本原浜岡発第 106 号
令和 5 年 3 月 13 日

浜岡原子力発電所 1 号原子炉
廃止措置計画変更認可申請書

浜岡原子力発電所1号原子炉廃止措置計画認可申請書変更前後比較表【本文五】

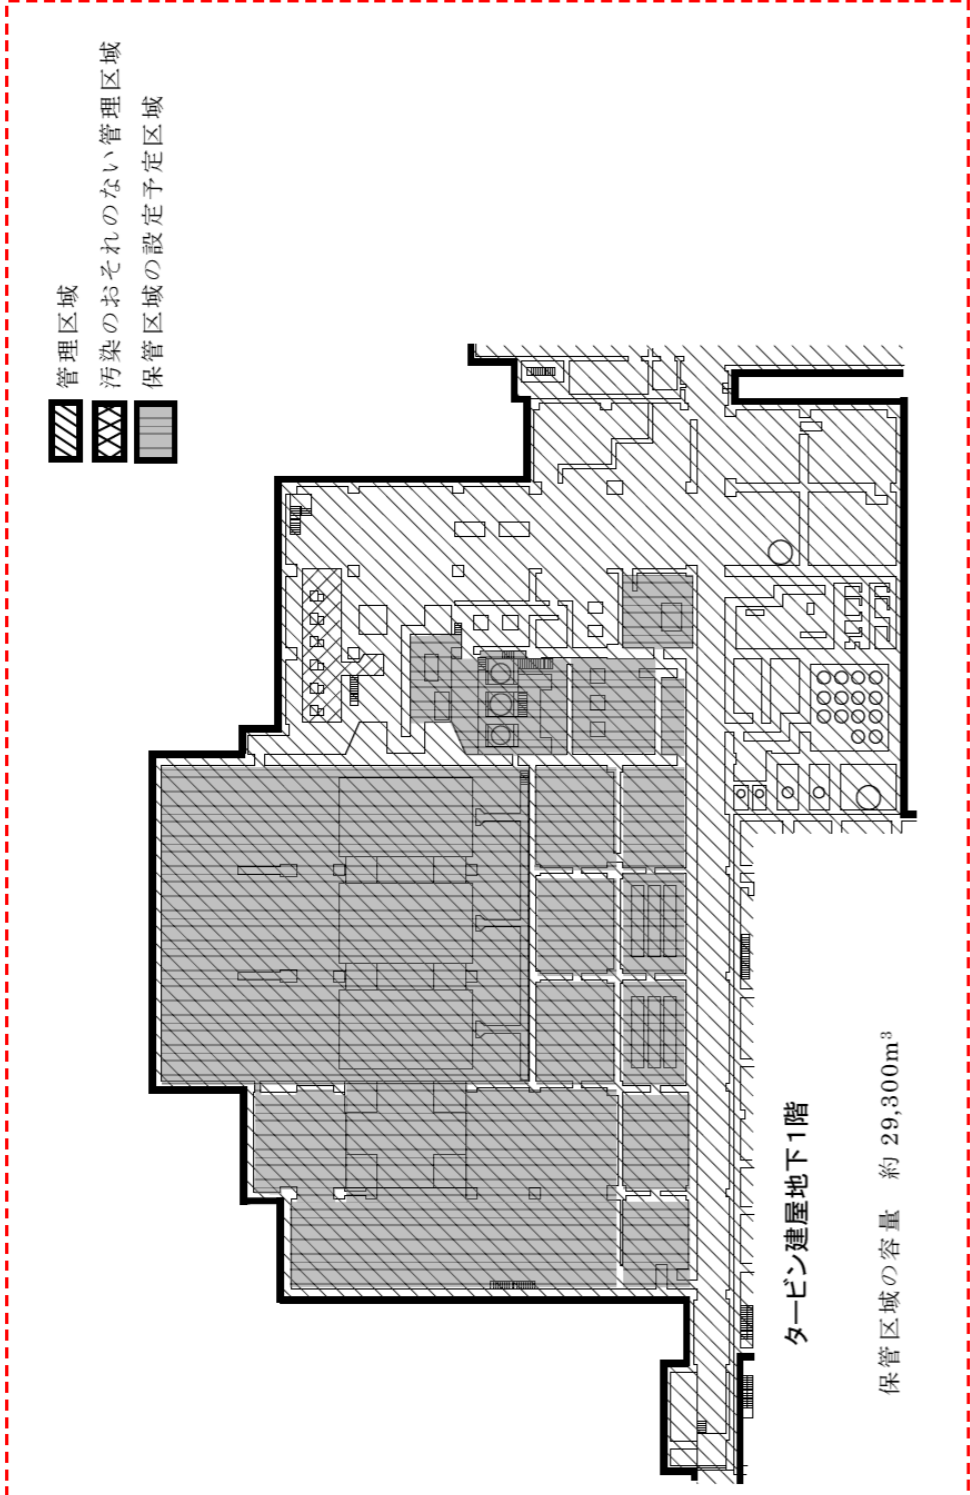
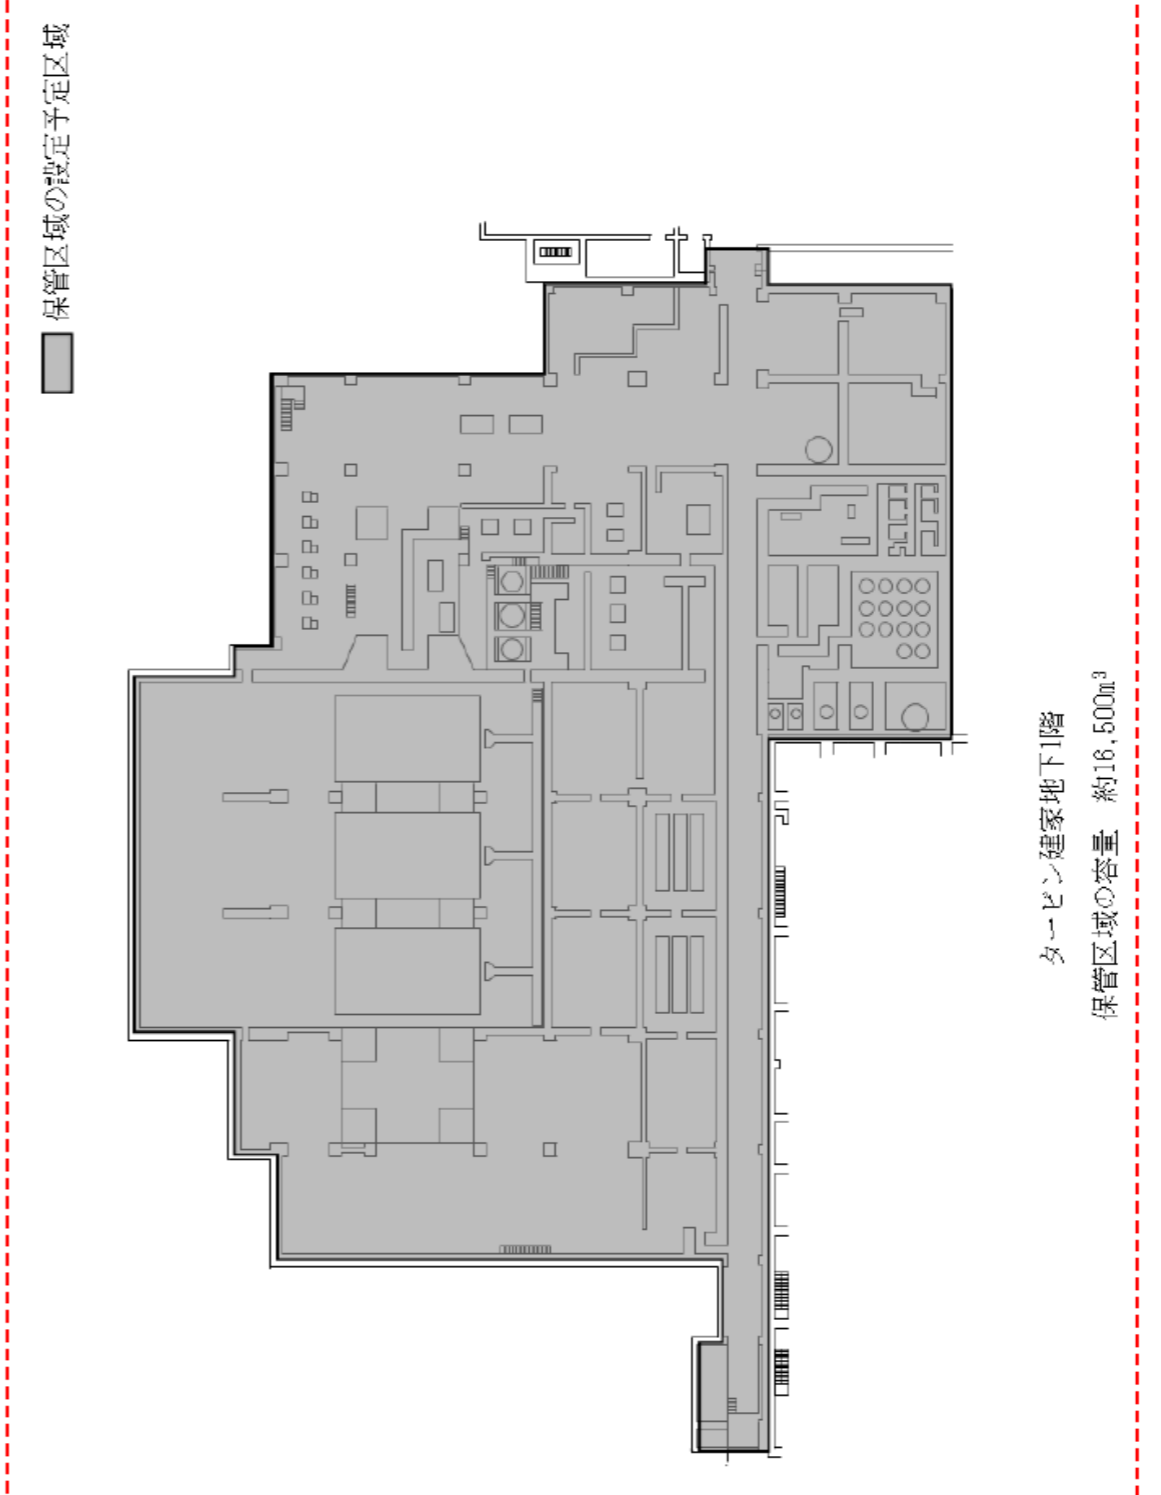
変更前	変更後	理由
	<div style="text-align: center;"> <p>保管区域の設定予定区域</p> <p>原子炉建家2階 保管区域の容量 約4,500m³</p> <p>原子炉建家1階 保管区域の容量 約12,700m³</p> </div> <p style="text-align: center;">図 10-7(8) 保管区域の設定予定区域図 (2号炉原子炉建家1階, 2階)</p>	<ul style="list-style-type: none"> 原子炉領域周辺設備の解体撤去計画の変更 (保管区域の設定予定区域の追加)

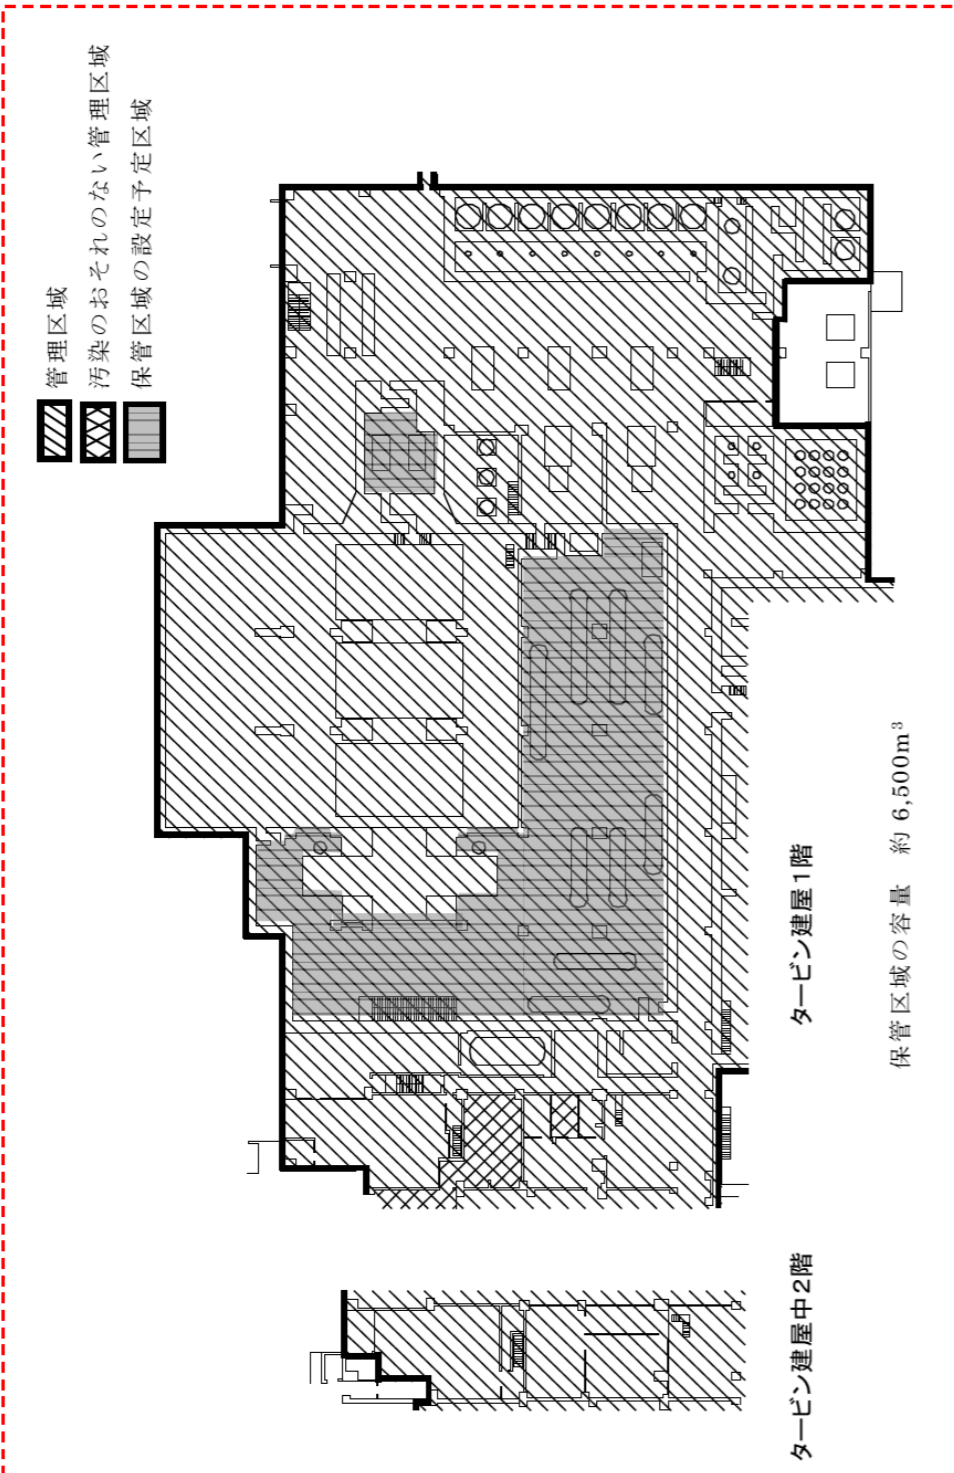
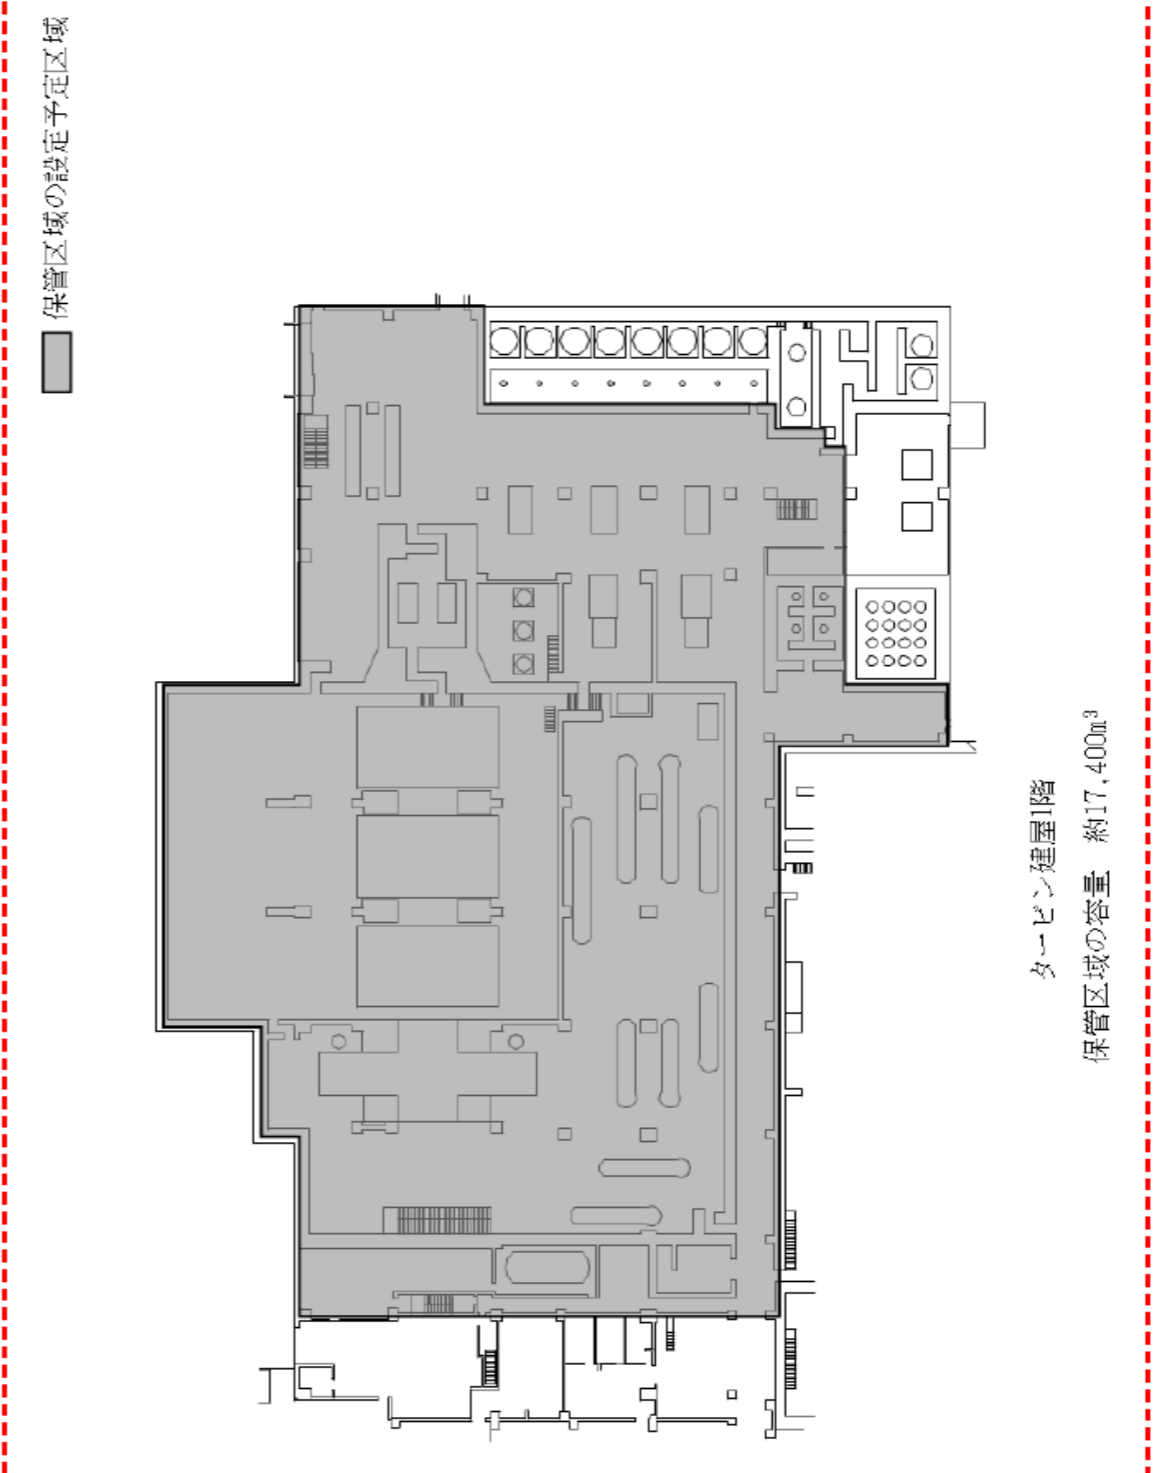
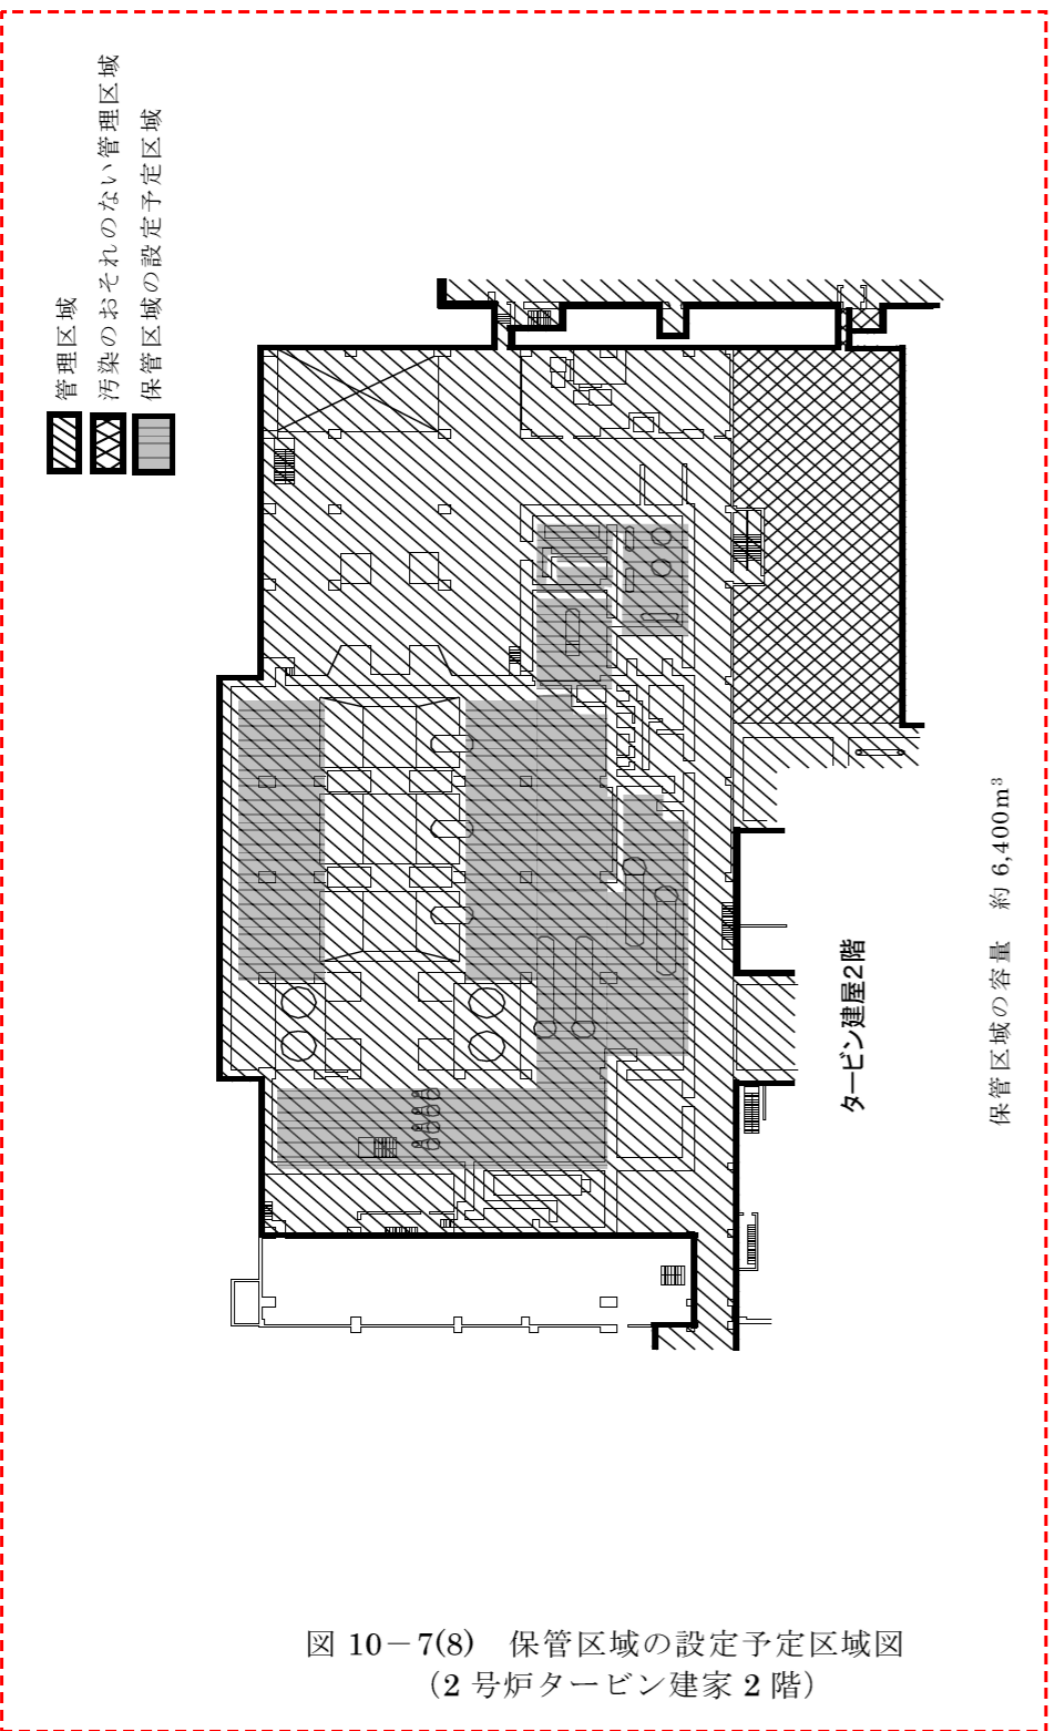
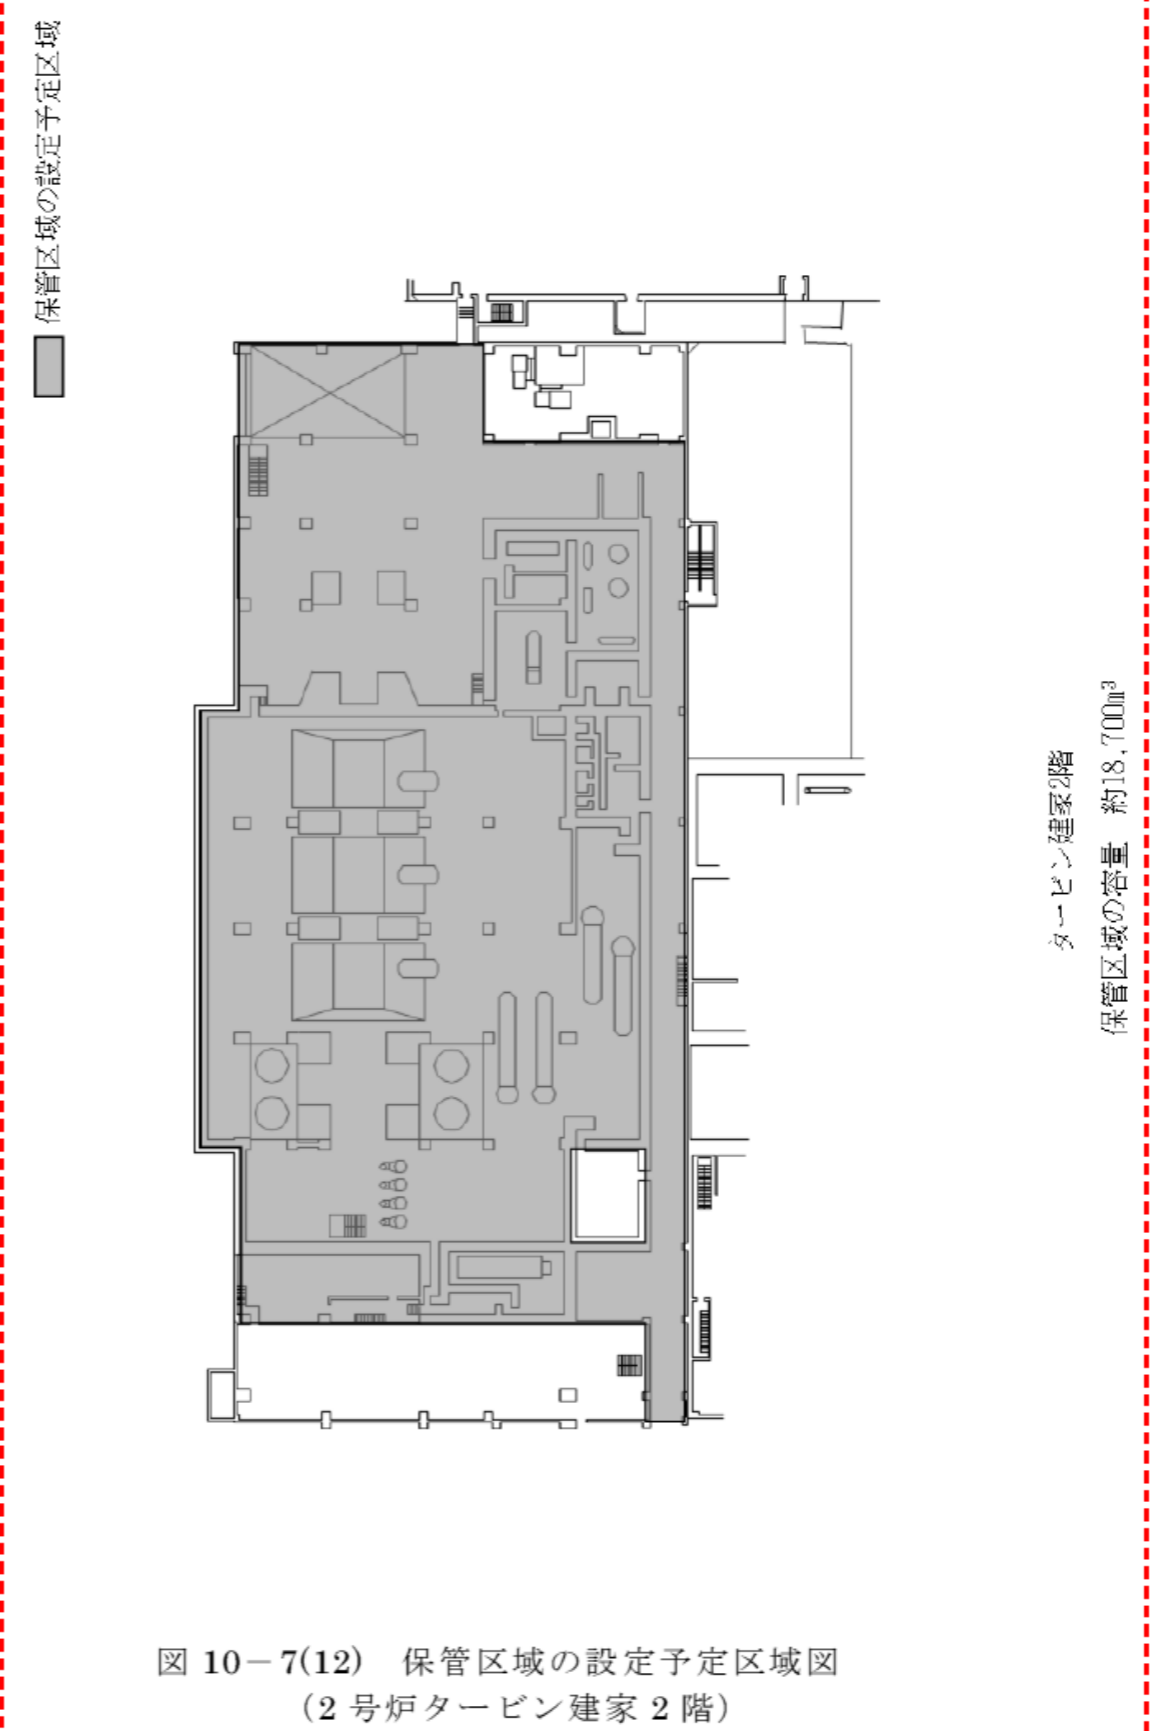
変 更 前	変 更 後	理 由
	 <p data-bbox="1439 325 1469 682">■ 保管区域の設定予定区域</p> <p data-bbox="2389 955 2478 1207">原子炉建家4階 保管区域の容量 約3,700m³</p> <p data-bbox="1573 1858 2211 1932">図 10-7(9) 保管区域の設定予定区域図 (2号炉原子炉建家4階)</p>	<p data-bbox="2582 283 2849 493">・原子炉領域周辺 設備の解体撤去 計画の変更 (保管区域の設定 予定区域の追加)</p>

変更前	変更後	理由
 <p>管理区域 汚染のおそれのない管理区域 保管区域の設定予定区域</p> <p>タービン建屋地下1階 保管区域の容量 約 29,300m³</p> <p>図 10-7(6) 保管区域の設定予定区域図 (2号炉タービン建家地下1階)</p>	 <p>保管区域の設定予定区域</p> <p>タービン建家地下1階 保管区域の容量 約16,500m³</p> <p>図 10-7(10) 保管区域の設定予定区域図 (2号炉タービン建家地下1階)</p>	<ul style="list-style-type: none"> 原子炉領域周辺設備の解体撤去計画の変更 (保管区域の設定予定区域の追加) 記載の適正化 (記載の明確化)

変更前	変更後	理由
 <p>管理区域 汚染のおそれのない管理区域 保管区域の設定予定区域</p> <p>タービン建屋1階 タービン建屋中2階 保管区域の容量 約6,500m³</p> <p>図 10-7(7) 保管区域の設定予定区域図 (2号炉タービン建家1階, 中2階)</p>	 <p>保管区域の設定予定区域</p> <p>タービン建屋1階 保管区域の容量 約17,400m³</p> <p>図 10-7(11) 保管区域の設定予定区域図 (2号炉タービン建家1階)</p>	<ul style="list-style-type: none"> 原子炉領域周辺設備の解体撤去計画の変更 (保管区域の設定予定区域の追加) 記載の適正化 (記載の明確化)

変更前	変更後	理由
 <p>管理区域 汚染のおそれのない管理区域 保管区域の設定予定区域</p> <p>タービン建屋2階 保管区域の容量 約6,400m³</p> <p>図10-7(8) 保管区域の設定予定区域図 (2号炉タービン建家2階)</p>	 <p>保管区域の設定予定区域</p> <p>タービン建家2階 保管区域の容量 約18,700m³</p> <p>図10-7(12) 保管区域の設定予定区域図 (2号炉タービン建家2階)</p>	<ul style="list-style-type: none"> 原子炉領域周辺設備の解体撤去計画の変更 (保管区域の設定予定区域の追加) 記載の適正化 (記載の明確化)
